**Avis délibéré de l’Autorité environnementale sur
l’autoroute A7 – Complément du demi-diffuseur de
Salon Nord à Salon-de-Provence (13) et sur la mise
en compatibilité de son plan local d’urbanisme**

n°Ae : 2021-77

Avis délibéré n° 2021-77 adopté lors de la séance du 20 octobre 2021

Figure 4 : Analyse des reports de trafic véhicules légers en 2014 – unité : VL JOB (source : dossier).

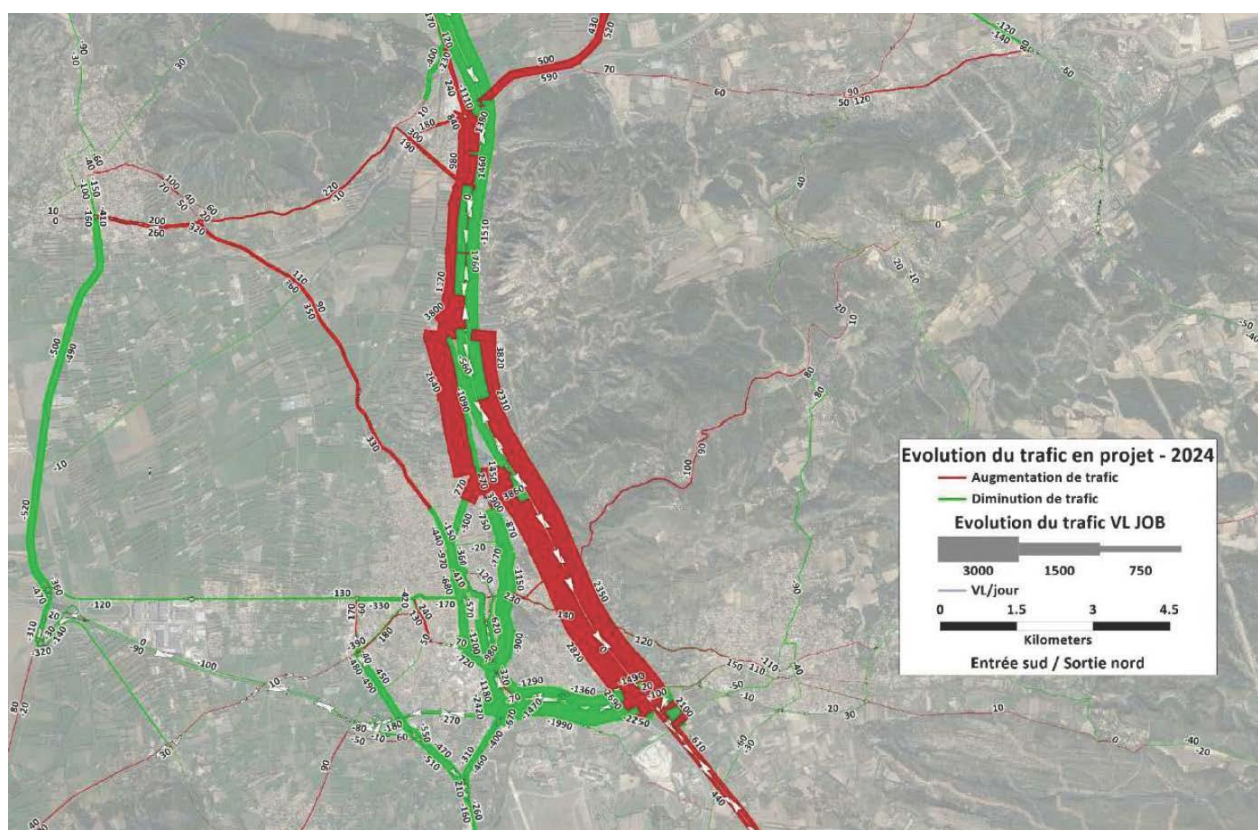
Les effets du projet sur les trafics sont présentés en divers endroits du dossier, avec des chiffres dont la cohérence n'est pas évidente, en particulier du fait du recours à des études réalisées à différentes dates (et à de nombreuses coquilles sur les dates comme sur les numéros de routes). Il est notamment fait état d'une augmentation prévisible de l'ordre de 3 000 véhicules par jour et par sens¹⁰ (véh/j/sens) sur le chemin du Talagard (soit une fréquentation de 6 550 TMJA en 2044), d'augmentations sur les axes qui relient la commune d'Eyguières (RD17 et RD17d), et de diminutions sur les axes structurants du centre-ville (de l'ordre de 2 000 véh/j/sens). Le dossier fournit aussi les chiffres suivants.

indique qu'environ 240 PL/j circulent encore en transit dans le centre). Selon la notice (pièce A), le projet va capter 3 600 véhicules par jour (4 000 selon la pièce C, qui précise que 8 000 véhicules par jour utiliseront le nouvel échangeur). Des gains de temps consécutifs au projet sont annoncés pour les parcours entre Salon Nord et la barrière de péage de Lançon-de-Provence : durée de 17 min réduite à 9 min, soit un gain de 8 min en heure pleine du matin, et durée de 23 min réduite à 13 min, soit un gain de 10 min en heure pleine du soir. Les effets attendus sur les accidents ne sont pas évalués. Faute de l'étude de trafic, l'Ae ne peut corroborer aucun de ces chiffres, ni savoir si les études qui reposent sur les projections de trafic, notamment air et santé, sont fondées sur des hypothèses cohérentes avec les trafics annoncés.

L'Ae recommande d'améliorer la lisibilité et la cohérence des données tirées des projections de trafic.
